国際宇宙ステーションの日本の実験棟
「きぼう」(JEM)の実験装置
(温度勾配炉ラック、多目的実験ラック)
に係る安全評価について

質問に対する回答

平成22年12月20日

宇宙航空研究開発機構

【資料の該当箇所】 安全 7-1-3 7 ページ

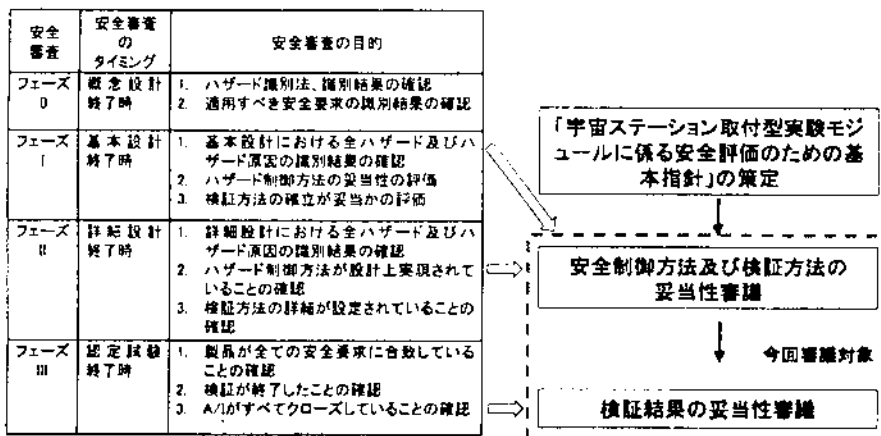
しかし安全 7-1-3 の P7 では今回の審議対象はフェーズII/IIIとしていて、宇宙開発委員会の要求にこたえてはいない。また、同図でフェーズ0/Iから右方向へ出てい⇒で宇宙開発委員会の作業内容が何を云おうとしているのかははっきりしない。搭載実験装置であることから、安全審査はまとめて一度に報告しても問題ないと思うが、報告は今回のように限った内容では、不十分である。

- ・ 上記(1)の項目のうち、安全確保の考え方、安全審査プロセスについては全フェーズ共通のプロセスですので、特にフェーズ 0/I に限定されたものではないと考えております。
- ・ 課題抽出については、御指摘のとおりフェーズ 0/I で行われる作業です。
- ・ なお、表中のフェーズ 1 から図示している⇒については、以下の通り修正いたします。

【資料の該当箇所】安全7-1-3 6ページ

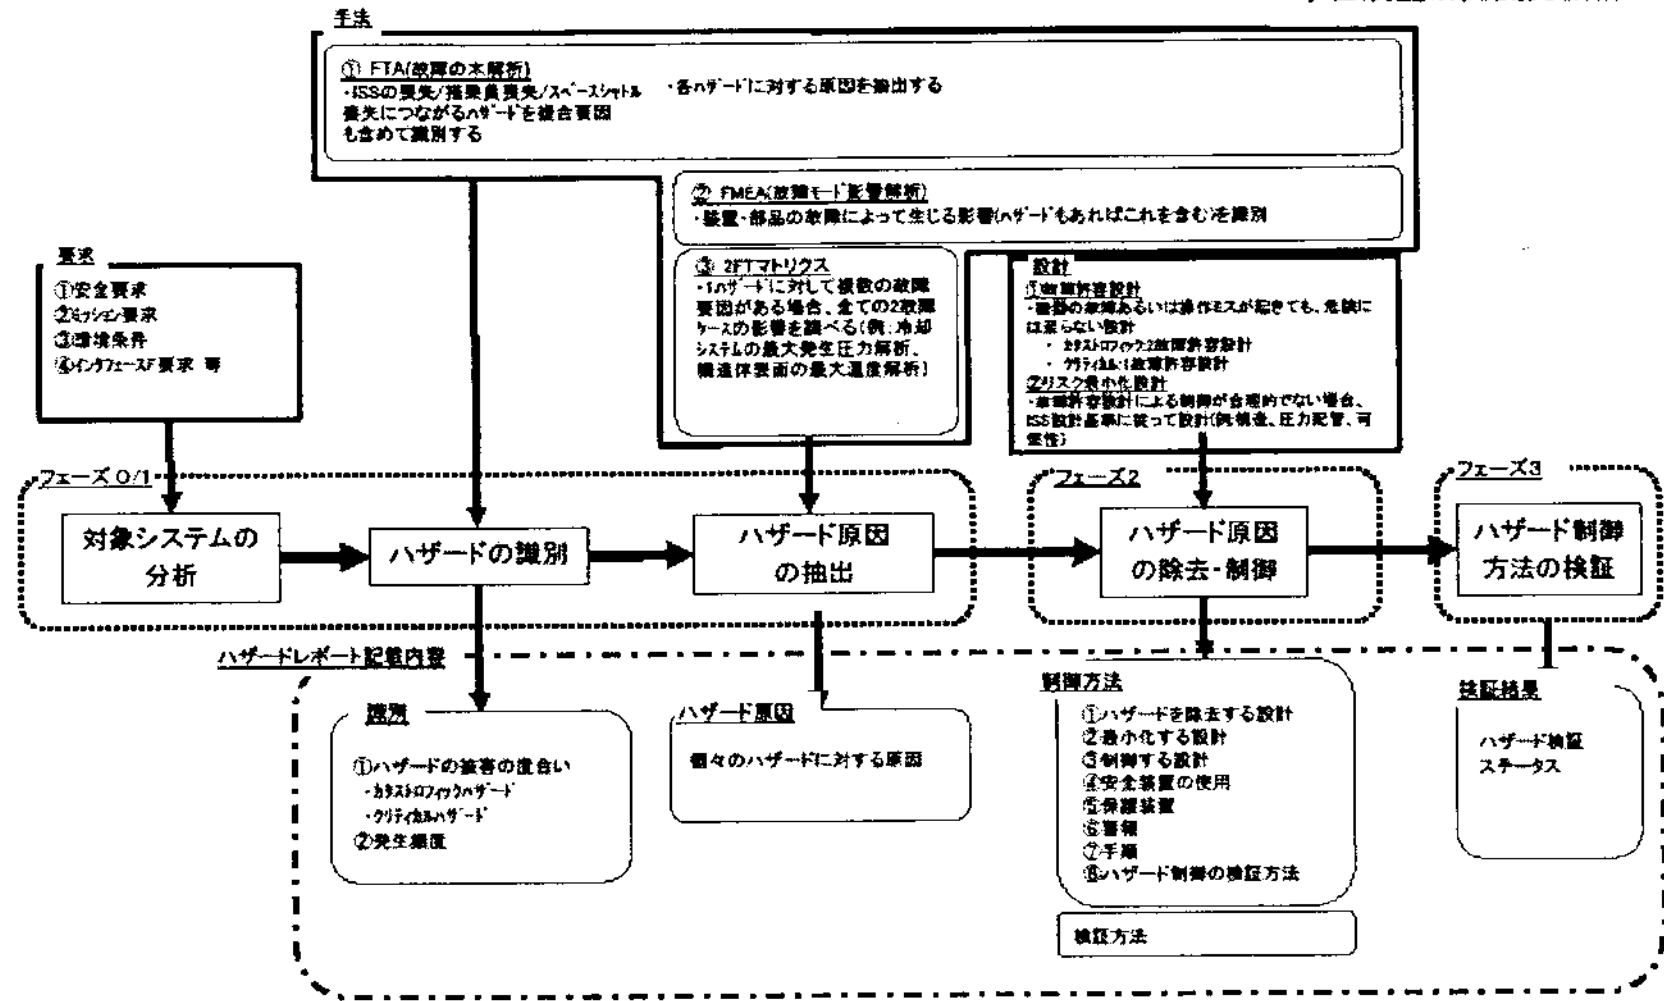
- ・安全解析は、直接あるいは間接的に～手法である。
 - ・安全解析では、FTA等を用いて～検証する。
- の文章を見直し、考え方を整理して示す。

P6の内容下記の通り修正いたします。

- ・安全解析は、直接あるいは間接的に搭乗員に被害を与えるハザードを考慮し、対策をとることで、搭乗員の死傷を未然に防止するための手段である。
- ・安全解析では、FTA (Fault Tree Analysis : 故障の木解析)、FMEA (Failure Mode and Effect Analysis)、2FTマトリクス及びISS標準ハザードレポート等を用いてハザードを網羅的に識別し、それらの原因を抽出して、それぞれに制御方法を設定し、制御方法の妥当性を検証する。

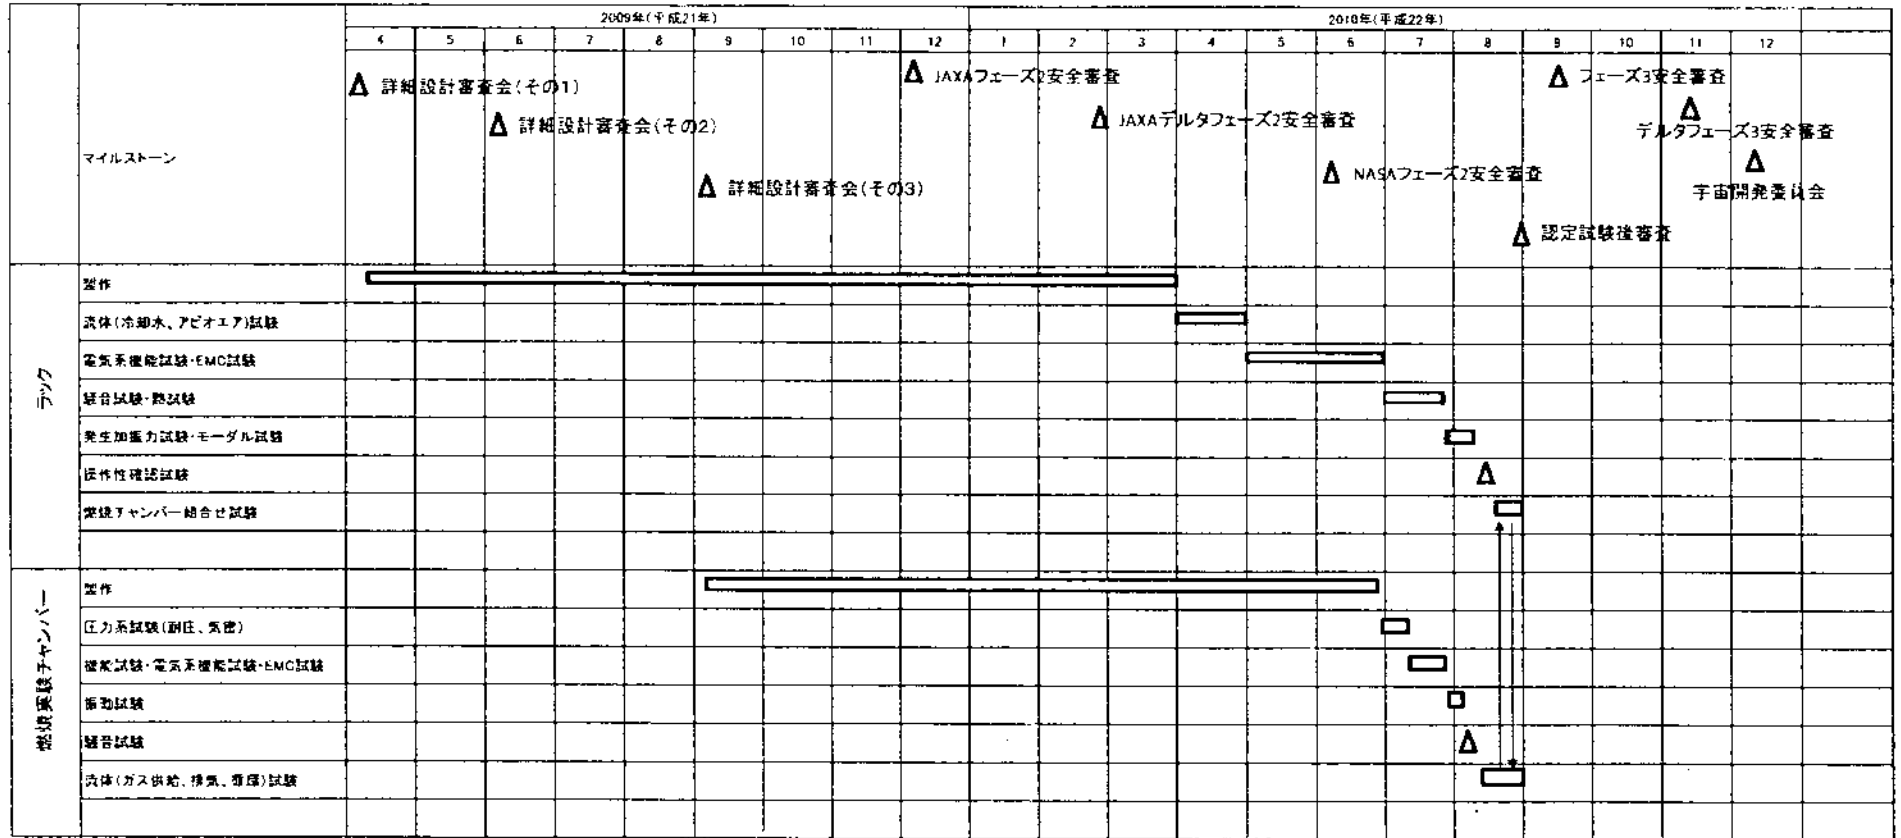
多目的実験ラックについて、設計審査と安全審査のスケジュールを示し、安全審査の結果が設計に反映されていることを示す。

詳細設計以降の設計審査、安全審査のスケジュール、審査会での主な指摘とその処置を示します。次表に示す通り、安全審査の結果は適切に設計へ反映できています。

なお、フェーズ2安全審査の指摘により設計変更した結果は、認定試験後審査会で審査されています。フェーズ3安全審査の結果で設計への反映事項はありませんでした。

時期	審査会名	主な指摘と処置結果
平成21年3月25日	詳細設計審査会 (その1) ※ラック構体およびワークボリューム一次構造について審査	(指摘) 打上げ重量が超過している。 (処置結果) ワークベンチ等を軽量化すると共に、重量を精査し要求を満足するようにした。
平成21年6月4日	詳細設計審査会 (その2) ※ラックシステムについて審査	(指摘) 電気計装系の設計方針、絶縁接地システムを明確にすること。また、十分なビデオノイズ対策を実施すること。 (処置結果) (1) 多目的実験ラックの電気計装系の設計方針および絶縁接地システムを整理し、設計仕様書、実験装置とのインタフェース仕様書等、関連する文書に明記した。 (2) 電磁ノイズの侵入経路と電磁フィルターの設計結果を示し、ビデオノイズの低減対策として問題ないことを確認した。
平成21年9月2日	詳細設計審査会 (その3) ※燃焼実験チャンバーについて審査	(指摘) 燃焼実験チャンバーの操作性を考慮しチャンバー構体の形状を適正化すること。 (処置結果) 燃焼実験チャンバーのモックアップを製作し操作性を確認した。その結果を反映し、チャンバー構体の形状を見直した。
平成21年12月8日、9日	JAXA フェーズ2安全審査	(指摘) 燃焼実験チャンバー内の不慮の火災を避ける目的で、チャンバー内へ持ち込める燃料や酸素の量が制限されているが、持ち込み量が実験要求を満足して

いない。 (処置結果) 燃料、酸素量を制限するのではなく、燃烧実験前に燃烧実験チャンバー内の空気を窒素置換することで、不慮の火災が発生しないように変更した。
平成 22 年 2 月 24 日、25 日	JAXA デルタフェーズ 2 安全審査	(指摘) QD(Quick Disconnect) やシールの軌道上での漏洩確認方法を明確にすること。 (処置結果) 漏洩確認方法を検討しハザードレポートに文書化した。今後、運用手順書に記載する。
平成 22 年 6 月 9 日～11 日	NASA フェーズ 2 安全 審査	(指摘) 燃烧実験チャンバー内の酸素フィルター(ステンレス製)が発火する可能性があるため、可燃性試験を行い必要な対策を実施すること。 (処置結果) 酸素フィルターの可燃性試験の結果、発火することが判明したため、ニッケル製のフィルターに交換等の対策を実施した。
平成 22 年 8 月 31 日	認定試験後審査会	(指摘) 不具合報告書がクローズしていないものがあるので至急クローズすること。 (処置結果) 不具合対策会議で都度不具合処置方針を決定しているので実質的な処置は本審査会前に済んでいた。射場出荷までに全不具合報告書をクローズした。
平成 22 年 9 月 13 日、14 日	フェーズ 3 安全審査	(指摘) 伝熱に必要な押し付け力を発する押付機構を製作し押し付け力を確認すること。また、材料リスト、フラクチャーコントロール報告書の文書処置を行うこと。 (処置結果) 改良型の押付機構を製作し、必要な押し付け力が出ることを確認した。また、材料リスト、フラクチャーコントロール報告書の文書処置を終えた。
平成 22 年 11 月 5 日、19 日	デルタフェーズ 3 安 全審査	(指摘)特になし

また、審査会とフライト品の製作試験スケジュールは添付資料に示す通りです。本年 6 月に開催された NASA フェーズ 2 安全審査の結果、酸素フィルターを不燃性のニッケル製のフィルターに交換する等の設計変更を行い、非常に短期間ではありましたが多目的実験ラックとして必要な試験は全て行っており、すべての検証を終了させることができました。

【資料の該当箇所】 安全 7-1-3 25 ページ

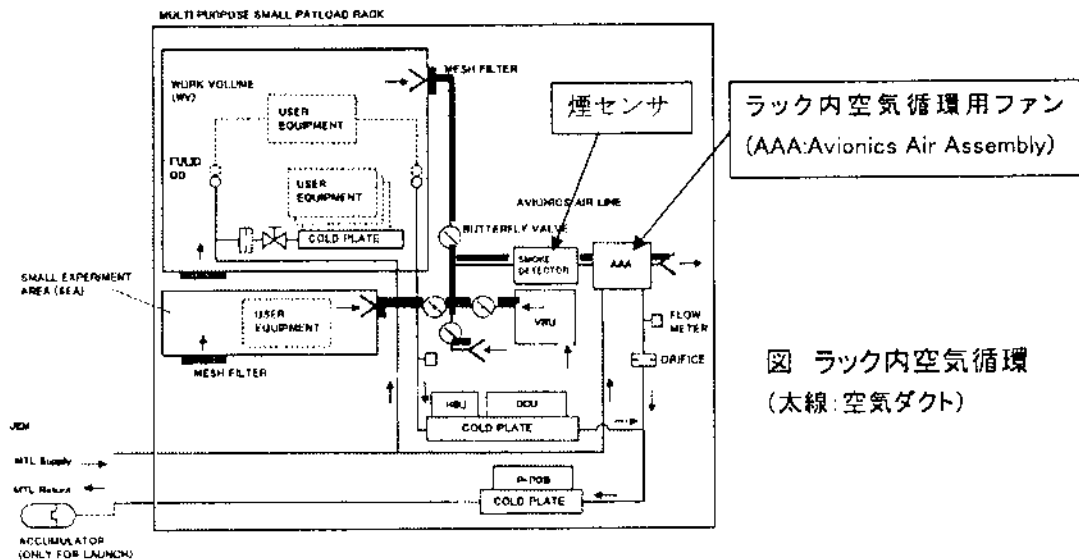
運用中に過熱や発煙が発生した場合、電力の供給を遮断するとパンフレットにあり、過熱についてはサーモスタットの機能試験で確認したとあるが、発煙についてはどのような制御で、その検証結果はどうだったのか？

- 多目的実験ラックは煙センサを有しており、当該センサで発煙を検知します。
- ラック内の空気は、ラック内空気循環用ファンにより循環していますが、煙センサは、ラック内空気循環用ファンの吸引孔近くのダクト内に設置され、ラック内の発煙を検知します。(下図参照)
- 当該センサは、国際宇宙ステーションで共通的に使用されている機器であり、温度勾配炉ラックや軌道上の実験ラック（細胞実験ラック、流体実験ラック）にも搭載しています。
- 当該センサで発煙を検知した場合、自動できぼうの電力分配器が遮断され、多目的実験ラックへの給電は自動で遮断されます。
- なお、燃焼実験チャンバー内の空気はチャンバー内に密封されるため、煙センサで検知することはできません。そのため、燃焼実験チャンバー内は試料ごとに決まっている可燃限界酸素濃度以下の窒素雰囲気とし、燃焼実験チャンバー内で発生したとしても鎮火するようにしています。

- 「きぼう」とのインタフェース検証
 - (1) 「きぼう」の打ち上げ前に、温度勾配炉ラックと細胞ラックを「きぼう」に取付け組合せ試験を実施しましたが、ラックからの煙検知信号を「きぼう」が受信できること、また「きぼう」の煙検知レベルを変更することにより当該ラックの煙検知信号に基づき煙検知することを確認しました。
 - (2) 「きぼう」は、煙検知したとき、当該ラックへの電源を遮断することを、「きぼう」単体で確認済みです。
 - (3) これらの組み合わせで、実験ラックが煙検知した場合、ラックへの電源供給が自動で遮断されることを検証しました。
- 煙検知機能
 - (1) 煙検知機能は、煙センサ単体で確認済みです。
 - (2) 多目的実験ラックの煙センサは、温度勾配炉ラック等と同じですので「きぼう」とのインタフェースは上記のとおり確認済みです。
 - (3) 多目的実験ラックの機能試験で、煙センサのテレメトリを確認し機能上の問題がないことを確認済みです。
- ラックの各区域の空気流量が、規定通り（ワークボリューム 61kg/hr 以上、小規模実験エリア 24.4kg/hr 以上）、配分されていることを確認しました。

図 安全 7-1-3-1

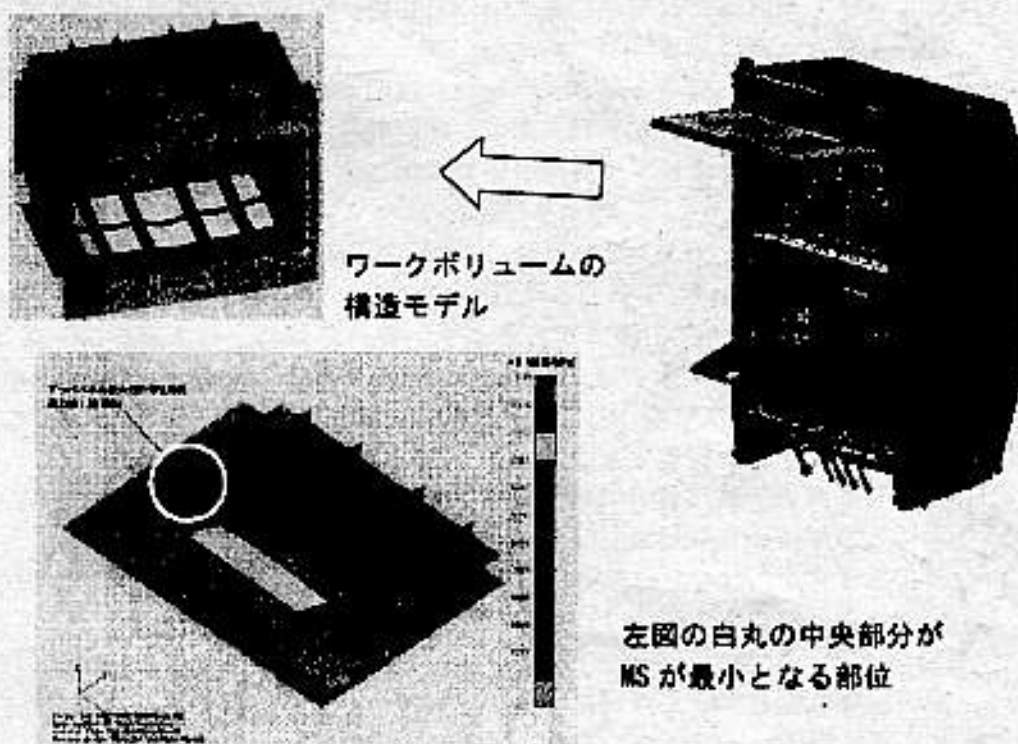
重量物の取扱いの安全設計・安全検証について示す。

- 仮に燃焼実験チャンバがワークボリュームと接触した場合を想定した場合でも、クルーが発生し得る力は、高々 50[lbs] (=22.7[kgf]=224[N]) (LMT) (出典 SSP50005 ISS Flight Crew Integration Standard) となります。これに対しワークボリュームはもともと CCE 押付機構により壁面で力を受ける構造となっており、1578 [N] の力(クルー操作荷重の約 7 倍)を受けた場合でも、降伏荷重時で最小 M.S は $MSy = 8.0$ 、終極荷重時で最小 M.S が $MSu = 6.2$ と、十分な強度が確保されていることを構造解析により確認しております。

次頁の添付図 安全 7-1-3-1 参照。

また、前述したように燃焼実験チャンバーとワークボリュームのクリアランスが 20mm 程度であるため、CCE のコーナーがワークボリューム壁面に集中荷重が掛かるような

角度で当たることはなく、ワークボリューム内壁が損傷する可能性は十分低いと考えております。
